Parecer Técnico FEAM/URA NM - CAT nº. 21/2025

PARECER TÉCNICO DE LICENCIAMENTO AMBIENTAL SIMPLIFICADO

PROCESSO SLA nº:	3263/2025	SITUAÇÃO:	Sugestão pelo Indeferimento
EMPREENDEDOR:	Vale do Aço Mineração Ltda	CNPJ:	33.627.691/0001-07
EMPREENDIMENTO:	Vale do Aço Mineração Ltda	CNPJ:	33.627.691/0001-07
MUNICÍPIO(S):	Riacho dos Machados-MG	ZONA:	Rural

PARECER TÉCNICO DE LICENÇA AMBIENTAL SIMPLIFICADA - RELATÓRIO AMBIENTAL SIMPLIFICADO – LAS/RAS

Imagen 02 – Área onde será instalado a infraestrutura

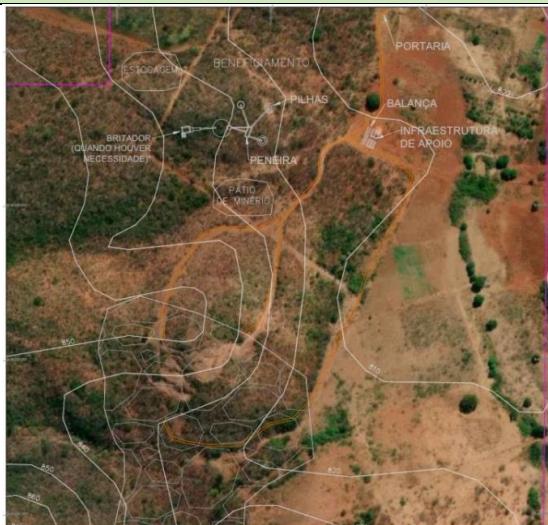
Comparando as imagens acima, se pode observar que a área onde será realizado o beneficiamento do mineral (círculo na figura 02) é composta por vegetação que apresenta um porte significativo, exigindo, portanto, a necessidade de apresentação de DAIA em função da necessidade do deslocamento de equipamentos e maquinários de médio a grande porte, comumente utilizados em atividades minerárias.

Imagen 04 – Localização em reserva da Biosfera Serra do Espinhaço

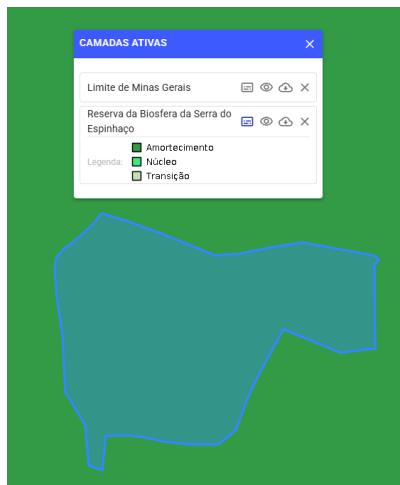
Considerando consulta do IDE/SISEMA, o empreendimento está localizado, em área de Reserva da Biosfera Serra do Espinhaço (imagem 03) cujo critério locacional tem peso 01, fato este que exige a apresentação do estudo e que não foi apresentado na formalização do processo.
